Bomenschouw Kantemarsweg 4 Hoevelaken d.d. 2 december 2025_def

1. Aanleiding

4. Positie bestaande bomen

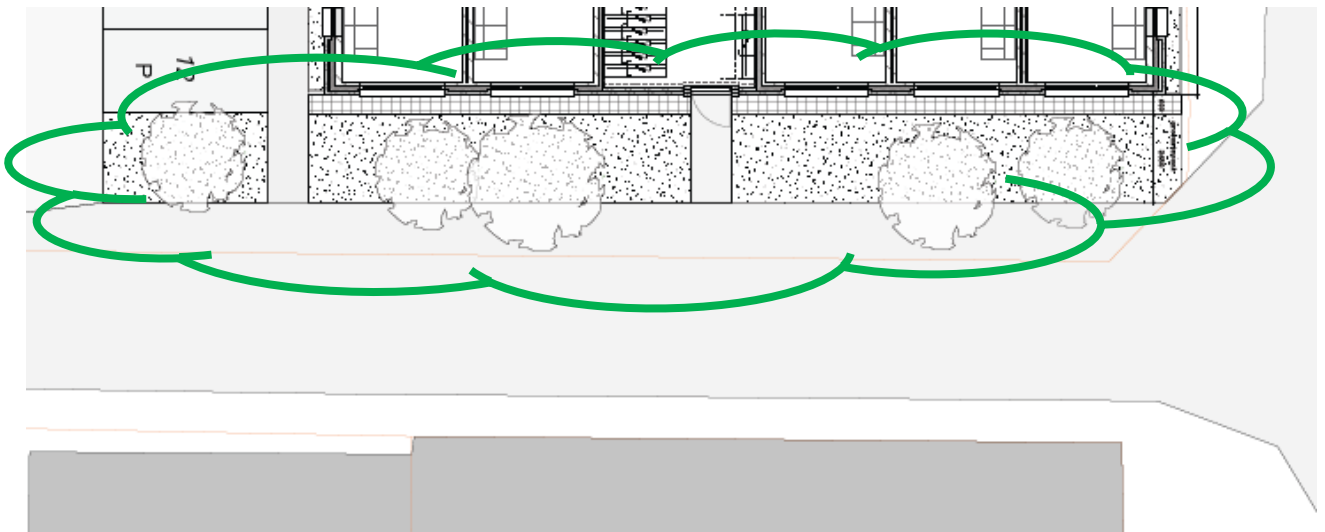
Ter plaatse bleek dat de noodzakelijke verbreding van de weg ertoe leidt dat de kant van de (nieuwe) weg – de bandenlijn – door de bomenrij heen loopt.

Daarmee komen de bestaande bomen deels *in* de rijweg te staan. Daarmee zijn deze bomen helaas niet te handhaven en ook de bomen die verder van de (nieuwe) rijweg afstaan blijken op hun beurt binnen de toekomstige bebouwingszone of het parkeerterrein te liggen, waardoor ook deze bomen niet te behouden zijn.

- a. De bomenrij aan de oostelijke plangrens komen op/in het toekomstige wegprofiel te liggen en zijn daarmee niet te behouden;
- b. De overige bomen in het plangebied liggen in de toekomstig te bebouwen gebied of het parkeerterrein en zijn daarmee ook niet te behouden;
- c. In de oostelijke groenstrook zullen 5 nieuwe bomen (categorie C) in combinatie met grondverbetering worden aangebracht;
- d. Deze bomen zullen (niet geheel in dezelfde lijn) door de architect worden ingetekend en in overleg met de hovenier worden uitgekozen op basis van de groeimogelijkheden (schaduw en vochtrijk) – zie ook onderstaande afbeelding;
- e. Er wordt voor het gehele plan een groenplan opgesteld met een inrichting van lage planten, hagen, specifieke hof-inrichting (inclusief plantenbakken) en enkele bomen;
